**OGGETTO** Rapporto Finale dell'Ispezione Integrata Ambientale effettuata presso l'impianto della ditta "SAN MARCO INDUSTRIAL S.r.l." sito nel comune di ATESSA (CH). D.lgs. 152/06 parte II titolo III bis.

**Provvedimento AIA n.22 del 16/10/2006**

# RAPPORTO CONCLUSIVO DELLE ATTIVITA' DI ISPEZIONE INTEGRATA AMBIENTALE ORDINARIA

**ATTIVITA' ISPETTIVA AI SENSI  
DEL DECRETO LEGISLATIVO 152/2006 parte II e ss.mm.ii. - (art. 29-decies)**

*FIGURA 7 ANDAMENTO TVOC NEL CAMINO 9 SENZA OSSIGENO DI RIFERIMENTO*

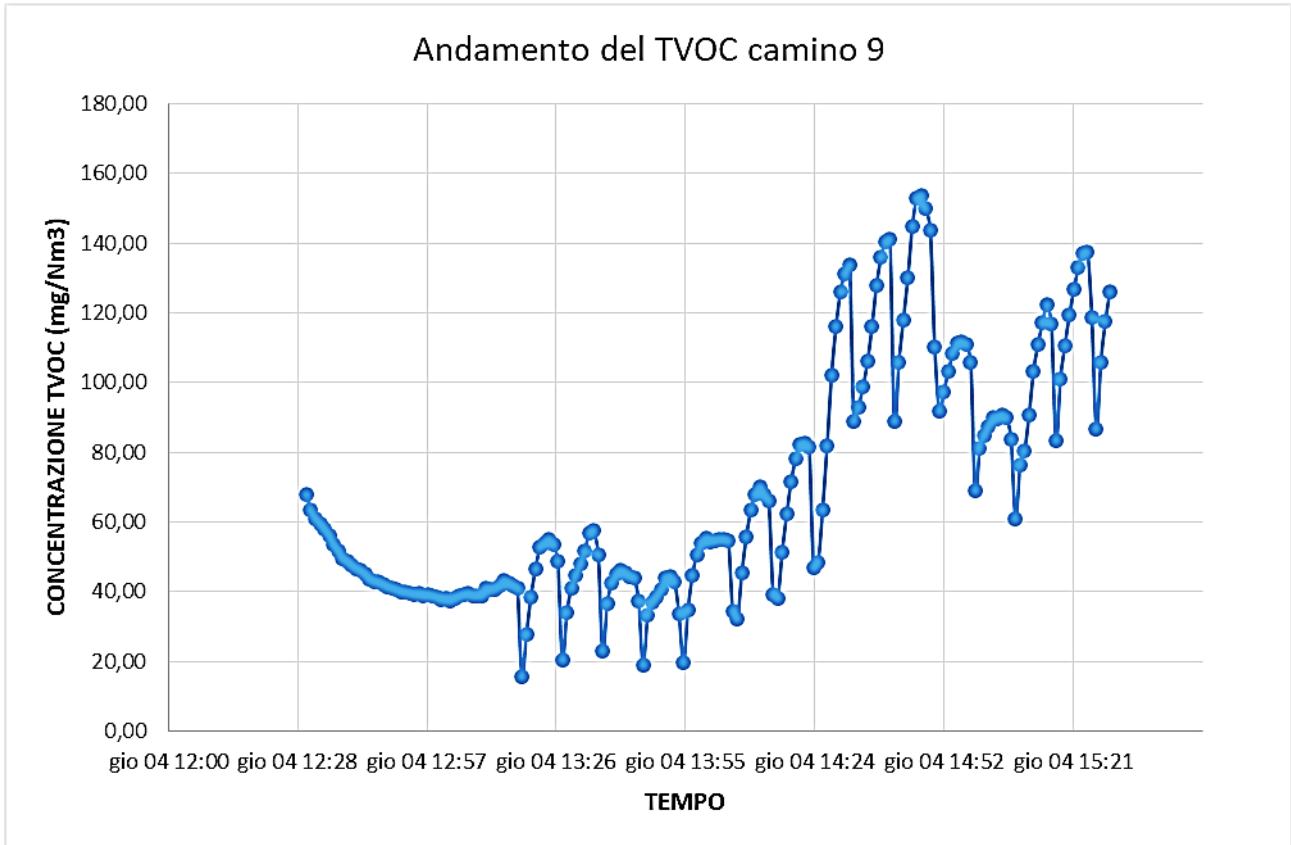
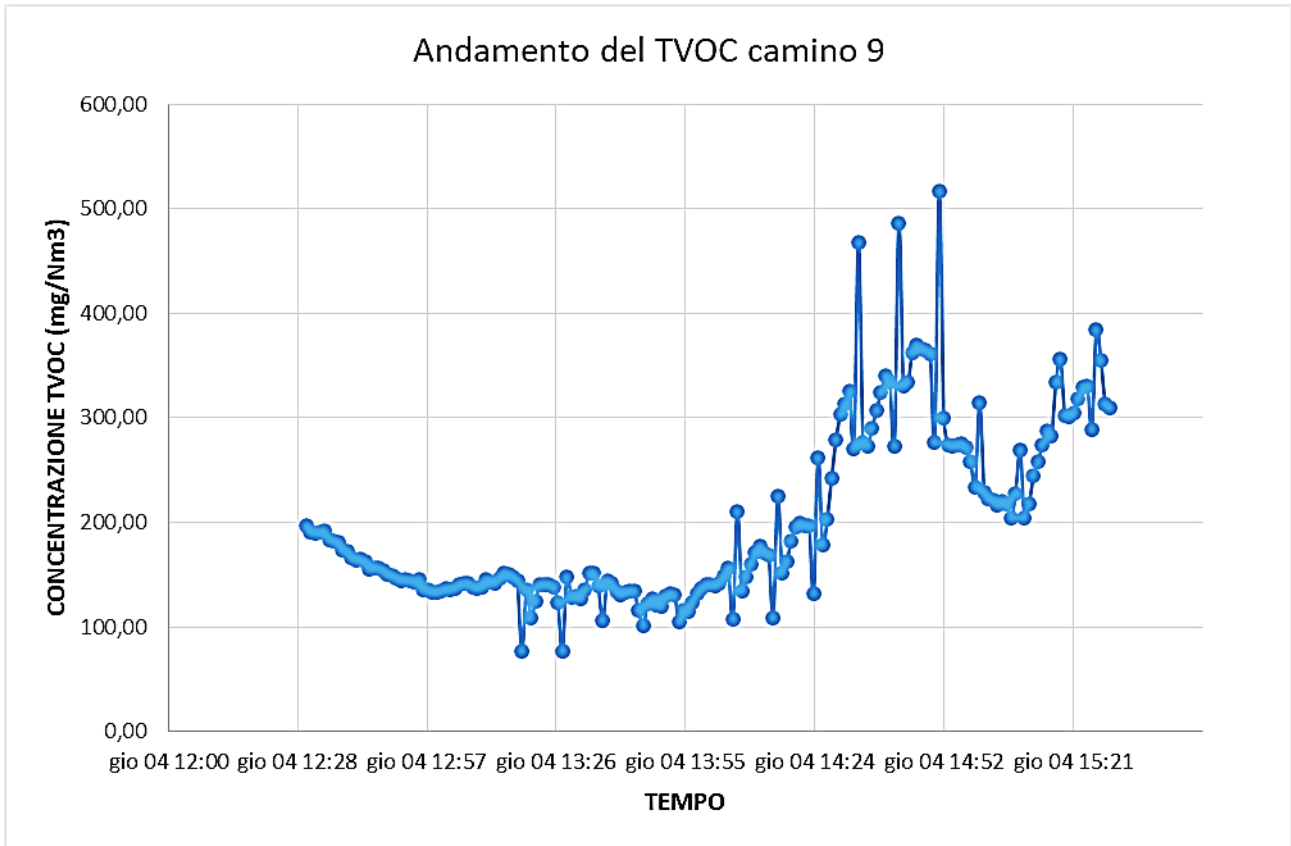
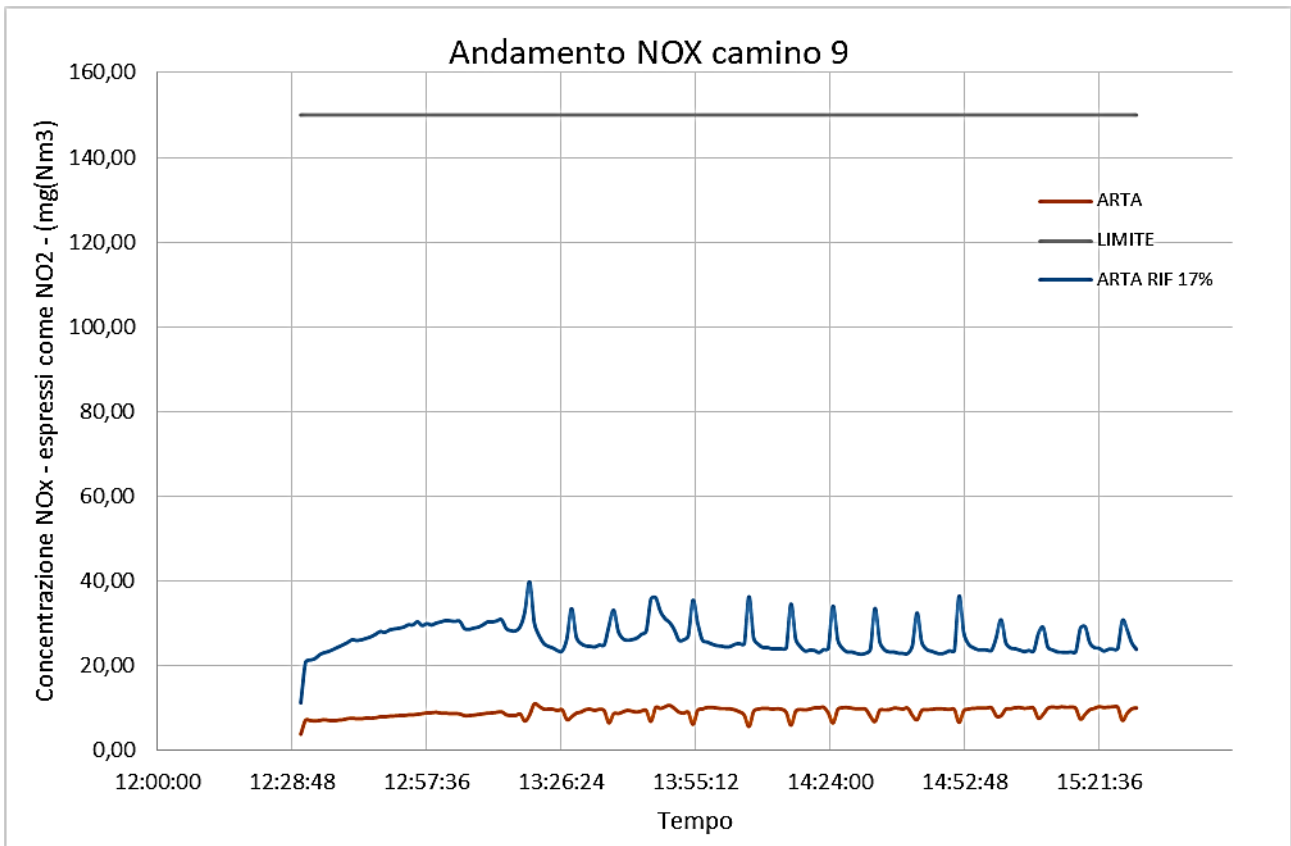
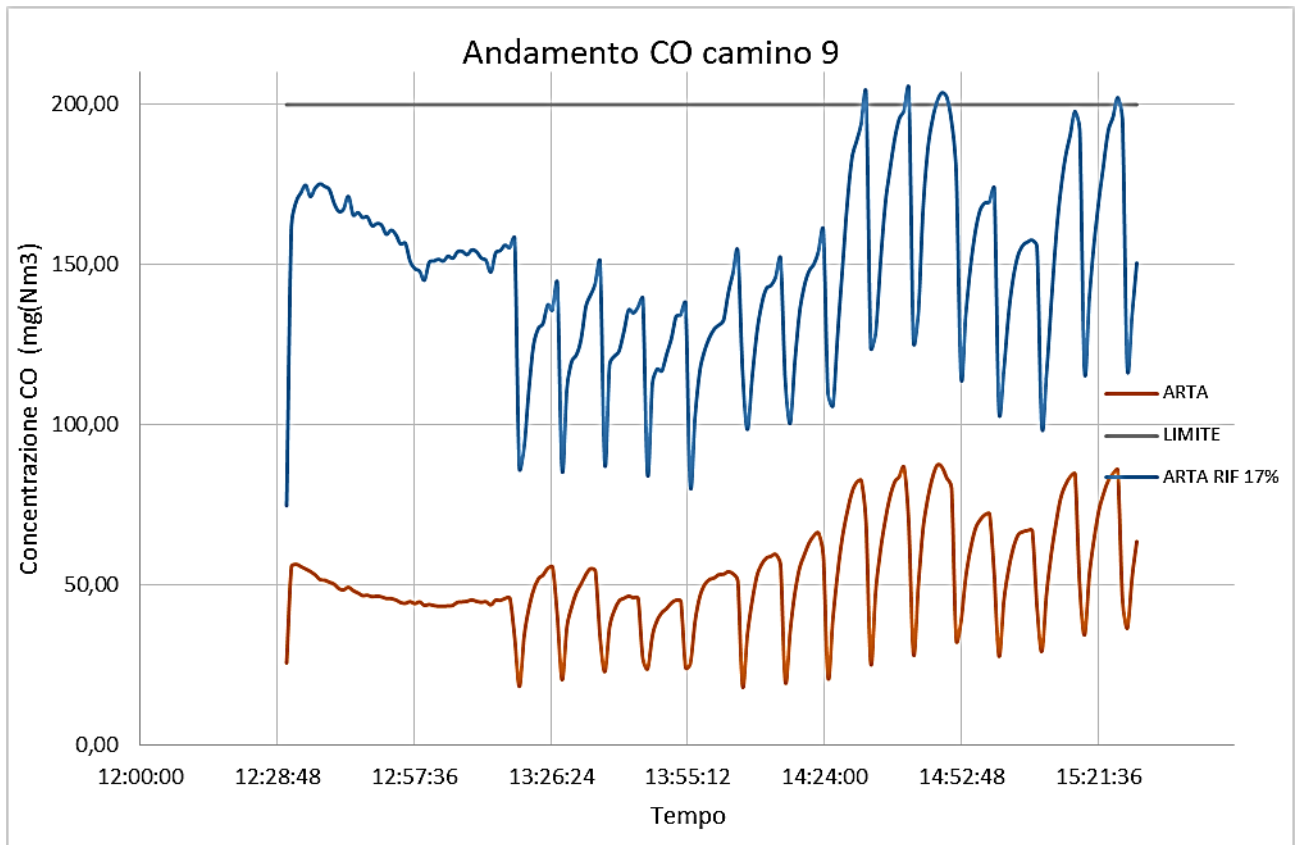
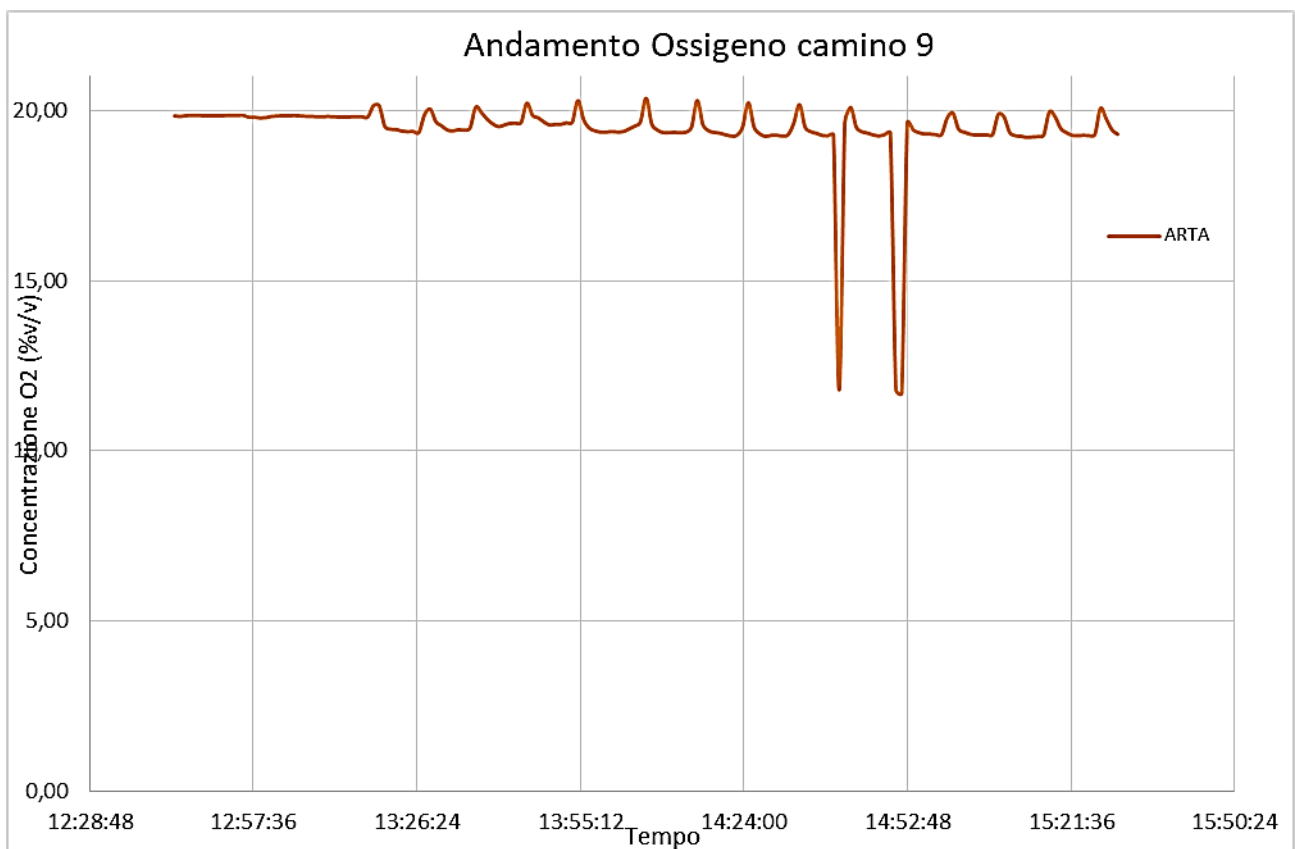
Il QRE autorizzato non prevede l'indicazione di un valore di ossigeno di riferimento, pertanto i risultati del monitoraggio sono stati elaborati sia considerando tale parametro, sia escludendolo.

⇒ Il campionamento ha evidenziato la conformità al QRE autorizzato. Tuttavia, in riferimento al CO (parametro previsto dalla proposta di QRE trasmessa in sede di istanza di riesame AIA), è stato rilevato il superamento del VLE correggendo la concentrazione con l'ossigeno di riferimento riportato sugli autocontrolli. Ovvero 17%.

- A tal proposito si fa presente che il QRE non riporta l'ossigeno di riferimento, senza la correzione i VLE sono rispettati.
- In riferimento al parametro CO si chiede alla ditta di relazionare ovvero di chiarire se è cambiata la tipologia di combustione o se piuttosto era stato omesso tale parametro.
